Air Liquide creative oxygen Etablissement de Saint-Jean-de-Folleville	EVOLUTION DES TRAVAUX DE PRÉPARATION DE SITE	Indice de révision 00	Page 1/21
	PORTER À CONNAISSANCE ET ÉLÉMENTS D'APPRÉCIATION	Date	25/07/2022

Evolution des travaux de préparation de site (géométrie et hauteur de la plateforme de l'usine ; compensation environnementale in-situ ; clôtures définitives de l'usine).

Société : Air Liquide Normand'Hy

Plan de la préparation de site 07.2022

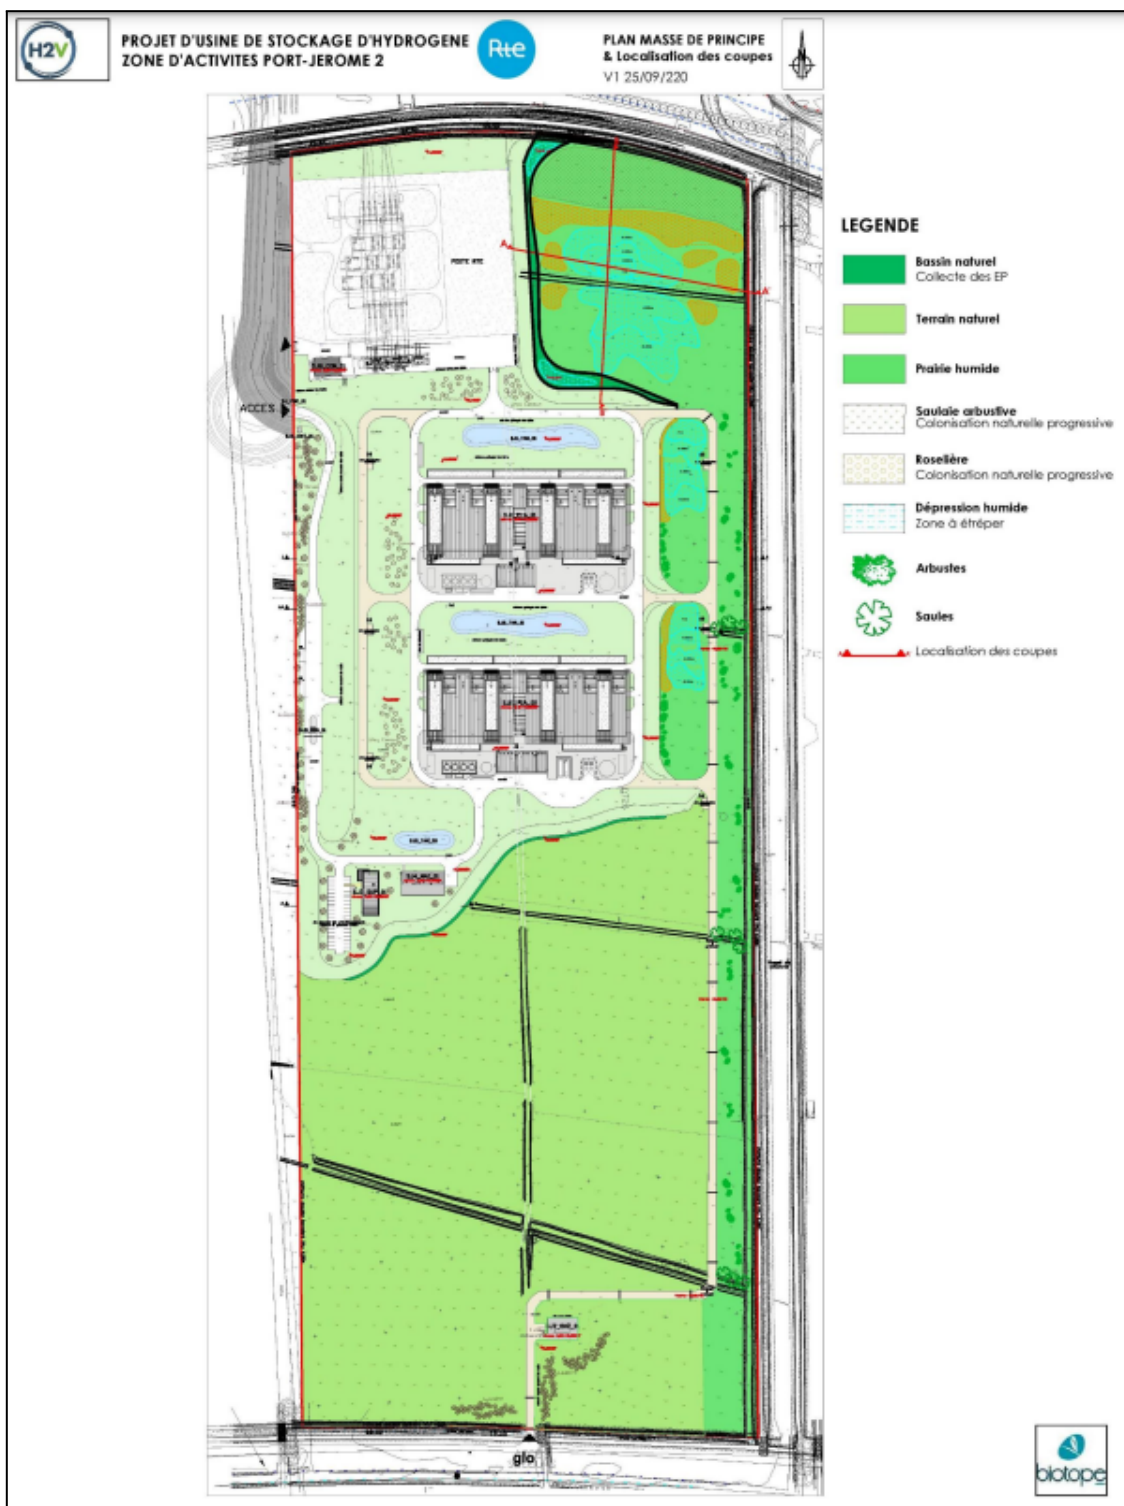
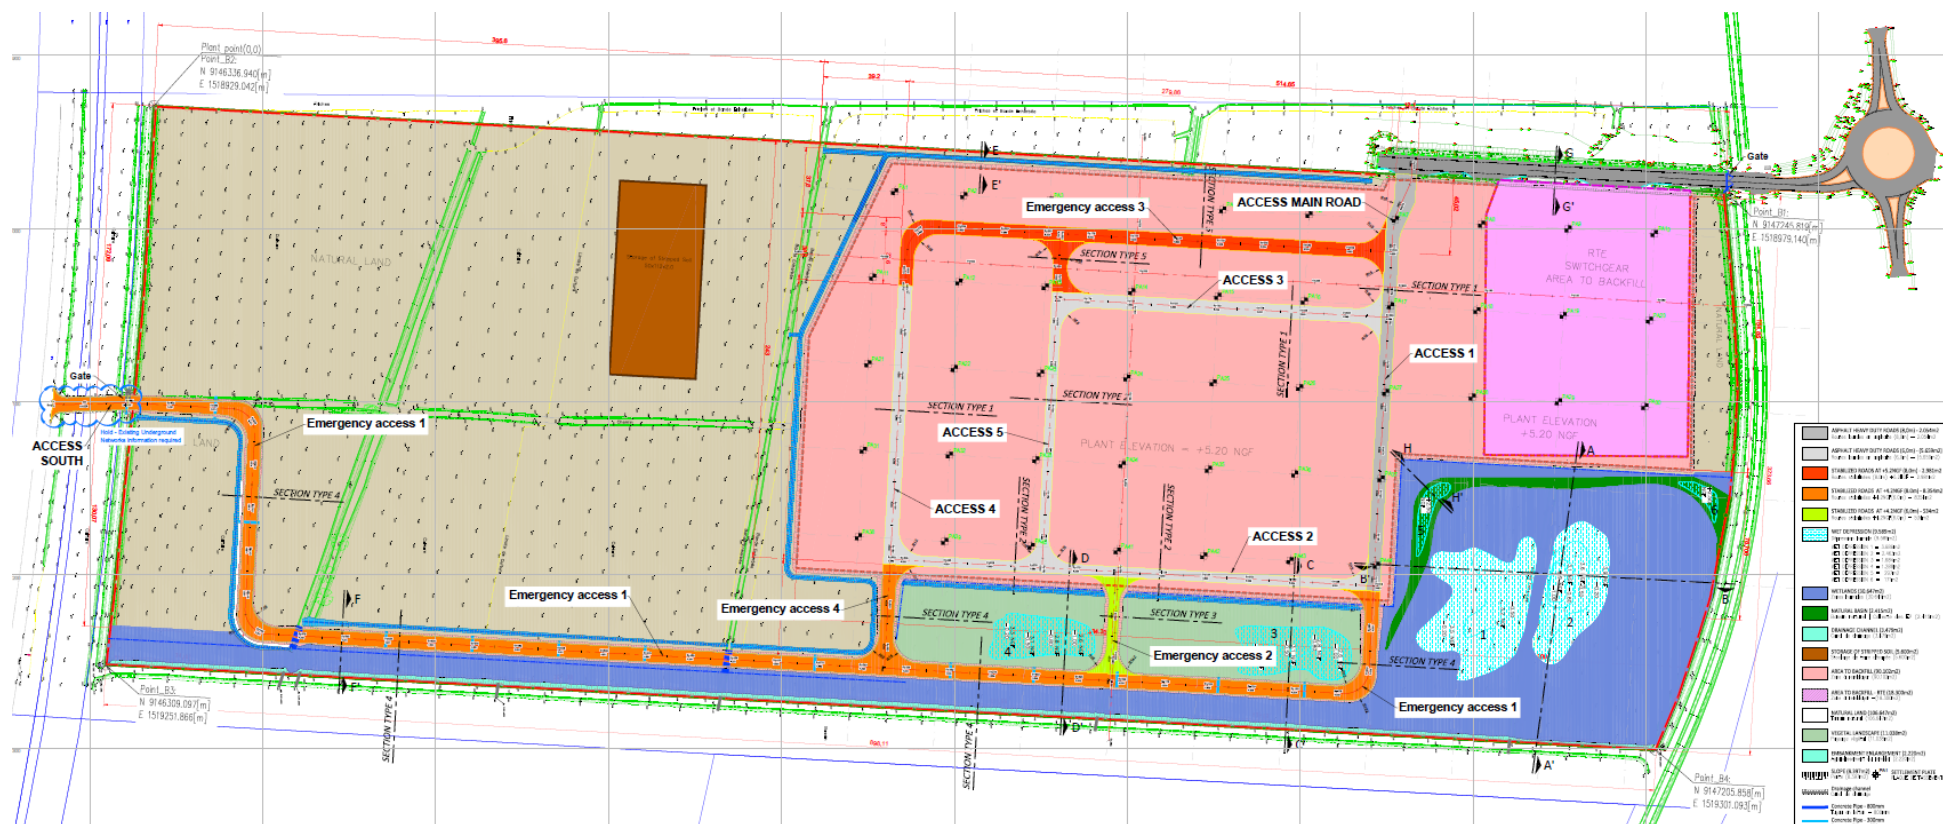
Dans un souci de simplification de la géométrie de la plateforme du projet, Air Liquide souhaite modifier sensiblement l'emprise Sud de l'usine au sein de la parcelle. De ce fait, le troisième linéaire arboré de la parcelle ne sera pas impacté par les travaux.

Remarques sur le plan présenté "Plan de la préparation de site 07.2022"

Dans un souci d'optimisation de la conception de l'usine, d'un point de vue environnemental, technique et économique, l'implantation de l'usine, et notamment le positionnement de la station de comptage et des bâtiments au sud de l'emprise, sont amenés à évoluer. La présentation de l'implantation modifiée de l'usine fera l'objet d'un porter-à-connaissance dédié.

L'ensemble des voiries du projet ne sont pas visibles sur le plan. Les routes indiquées correspondent principalement aux accès de secours.

La zone identifiée en marron sur le plan, au sud de la plateforme de l'usine, est une zone de stockage temporaire des terres végétales. Elle accueillera les terres végétales raclées en phase de terrassement, terres qui seront ensuite utilisées pour le volet paysager de l'usine.

Malgré les légères évolutions de l'emprise chantier au sud de la plateforme, le projet Air Liquide reste conforme à ses prescriptions. Les différents éléments sont présentés ci-après :

Plan de génie civil pour l'élargissement des merlons Est et Nord

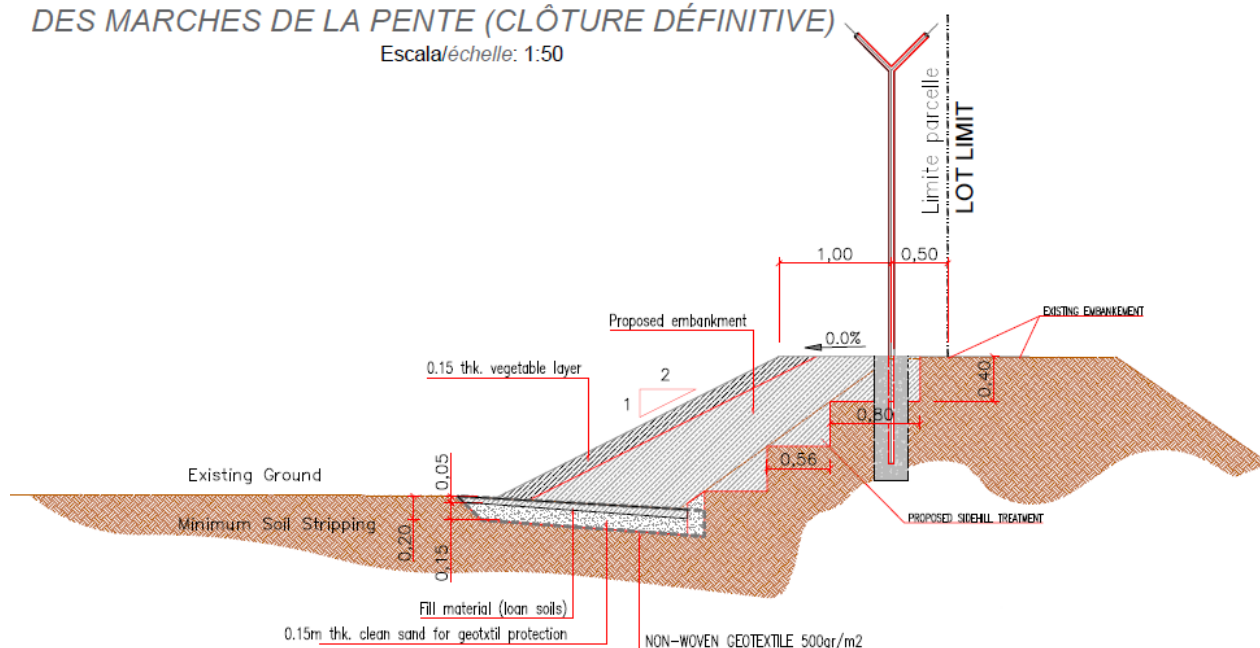
Compte-tenu de ces différentes exigences, il apparaît que la largeur des merlons actuels sera trop faible pour l'ancrage et l'entretien des barrières.

Par conséquent, les merlons Nord et Est de la parcelle seront élargis (cf. plan en coupe ci-dessous). Cet élargissement des merlons représentera environ 0,2 ha de destruction de zone humide à proximité immédiate des merlons naturels existants. Cet élargissement des merlons ne remet en cause ni la surface totale de zone humide détruite (surface inférieure à 9,7 ha - cf. §2.4), ni la surface de la zone de compensation in-situ (surface de 5,4 ha - cf. §2.4).

Les coupes de l'annexe 1-E de l'arrêté préfectoral seront sensiblement modifiées au niveau des merlons pour prendre en compte cette modification.
